**Avis délibéré sur le projet de reconstruction du site principal du Centre Hospitalier Universitaire de Reims – phase 1 (51)**

n°MRAe 2018APGE30

Nom du pétitionnaire	Centre Hospitalier Universitaire (CHU) de Reims
Communes	Reims
Département	Marne (51)
Objet de la demande	Permis de construire pour la reconstruction du site principal
Accusé de réception des dossiers :	24/02/18

Illustration 3: Configuration du nouveau site (source : étude d'impact)

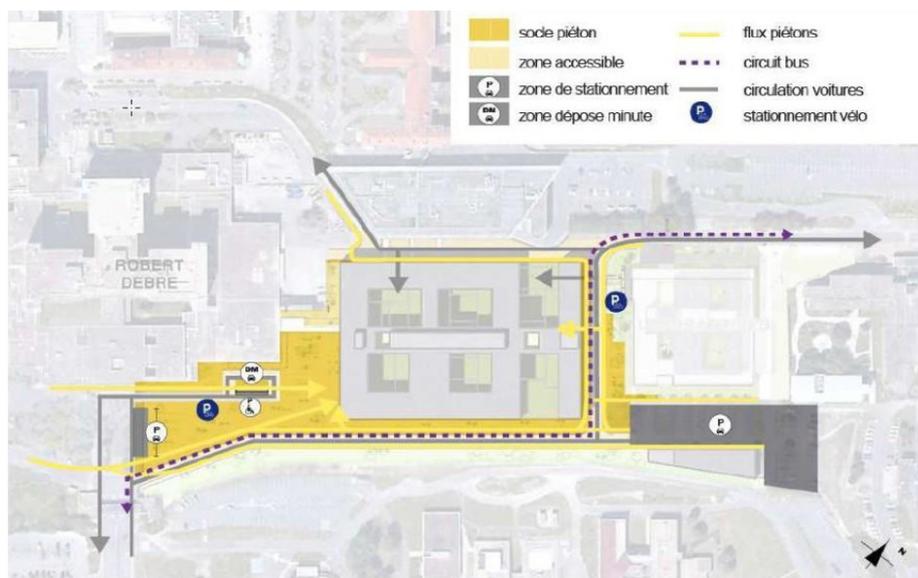
Le site du CHU est desservi par la ligne A de tramway, dont l'arrêt terminus Hôpital Debré se trouve dans le périmètre d'étude du projet et permet le changement pour la ligne L4 de bus. Le site du CHU propose un parking silo actuellement sous-exploité qui pourrait accueillir, sans que cela soit démontré, les usagers de l'aire de stationnement supprimée en raison de la réalisation du nouvel hôpital. L'étude d'impact met en avant la réduction de la place de la voiture sur le site, ce qui aurait pu être étudié en considérant le projet complet, la phase 3 prévoyant la réalisation d'un parking. D'autre part, selon le règlement du PLU près de 400 m<sup>2</sup> d'emplacements devraient être réservés pour les vélos. L'étude d'impact ne définit pas les besoins en stationnement, automobile ou cycliste, pour le futur bâtiment, ni ne traite l'accessibilité de manière quantitative. Plus spécifiquement, l'Autorité environnementale s'interroge sur les nouvelles habitudes de déplacement des personnels soignant et administratif. Avec la suppression du parking dédié, les solutions de report mériteraient d'être explicitées. Il n'est pas précisé si l'offre de transport en commun est adaptée aux horaires de travail. La problématique du stationnement sauvage n'est pas abordée. Un travail de sensibilisation du personnel pourrait être effectué en amont de la phase chantier, période la plus critique.

**L'Ae recommande de détailler les solutions d'accessibilité proposées pendant et après travaux pour les usagers du CHU, en particulier le personnel, à partir des besoins préalablement définis, et d'intégrer les prescriptions du PLU à la démarche.**
